品番	SH 91BA	品名	防露式手洗付密結形ロータンク	1 / 3
----	---------	----	----------------	-------

**衛生陶器補修品互換性情報** No. E0026

**件名** タンク整流ジャバラについて

**タンクふた底の違い**

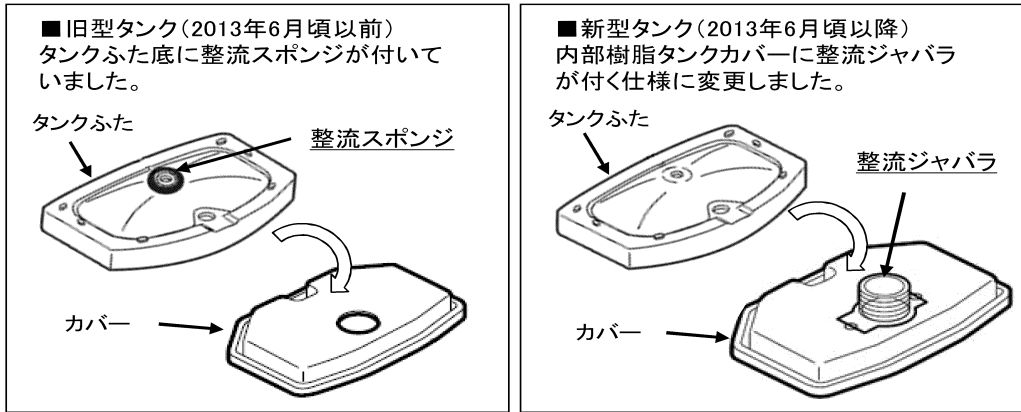
■対象製品のタンクふたには、ふた底に整流スポンジが付いているものと、付いていないものがあります。2013年6月頃から順次整流ジャバラ式に切り替えられています。(タンクふた、カバーは製品により形状が異なります)

- 現行製品は整流ジャバラ式に切り替わっていますので、整流スポンジは付いていません。
- 現在のタンクふた、陶器タンク一式、内部樹脂タンク一式、内部樹脂カバーのみの補修品には、整流ジャバラが付いていますので、補修の際、タンクふた底に整流スポンジが付いていた場合は、はがして整流ジャバラ式に切り替えてください。
- 整流スポンジを付けたまま、整流ジャバラ仕様のカバーを付けると、ふたが浮いてがたつきや漏水の原因となりますので、必ず整流スポンジは、はがしてください。
- 既に整流ジャバラが付いている製品に対して、補修品を手配すると整流ジャバラがだぶる場合があります。その場合は破棄ください。
